# ADITAMENTO AO ESTUDO DE IMPACTE AMBIENTAL

DEFESA CONTRA CHEIAS EM POMBAL  
BACIA DE AMORTECIMENTO E REGULARIZAÇÕES

VOLUME II | RESPOSTA AO PEDIDO DE ELEMENTOS ADICIONAIS  
FASE DE PROJETO DE EXECUÇÃO

JULHO 2023

Figura 2.1 – Resultados de concentração de poluentes na estação da Ervedeira entre 1 de junho a 17 de julho de 2023 (µg/m<sup>3</sup>)

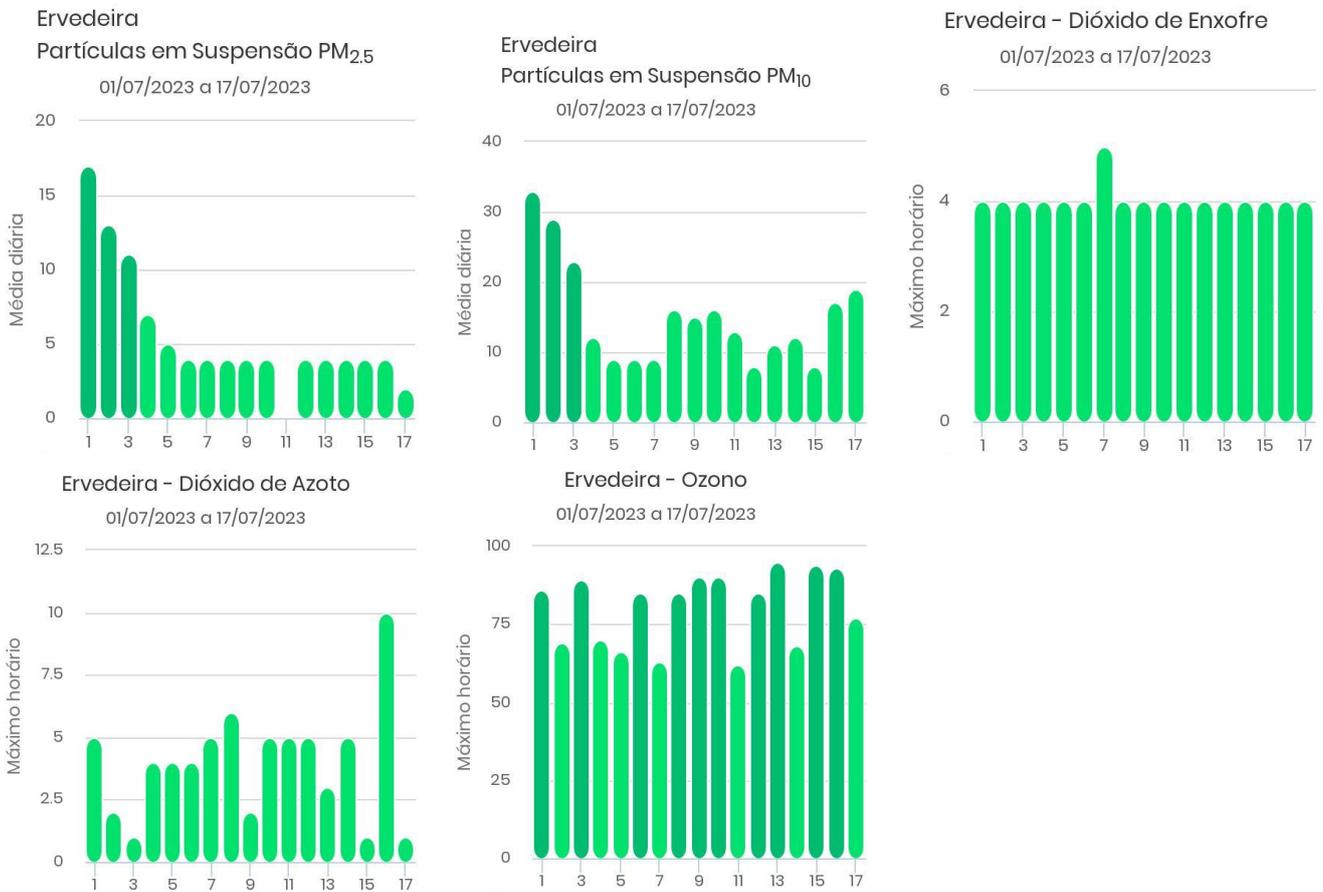
## 2.6.2/ Apresentar a caracterização da qualidade do ar afeta ao tráfego rodoviário que circula atualmente na zona envolvente da área de projeto.

Para caracterizar a qualidade do ar na zona envolvente da área do projeto, foram utilizados os dados recolhidos na estação de monitorização da Ervedeira, localizada a cerca de 20 km a oeste do projeto.

Na Figura 2.1 estão representados graficamente os resultados de concentrações, em  $\mu\text{g}/\text{m}^3$ , dos diversos poluentes avaliados por esta estação de monitorização da qualidade do ar. É possível verificar que todos os poluentes se encontram dentro dos limites estabelecidos pela legislação, de salientar os poluentes associados à combustão de produtos fósseis, e por isso ao tráfego automóvel, nomeadamente as partículas em suspensão ( $\text{PM}_{10}$  e  $\text{PM}_{2,5}$ ) e o dióxido de enxofre, com classificação de “Muito Bom” e “Bom” no período analisado.
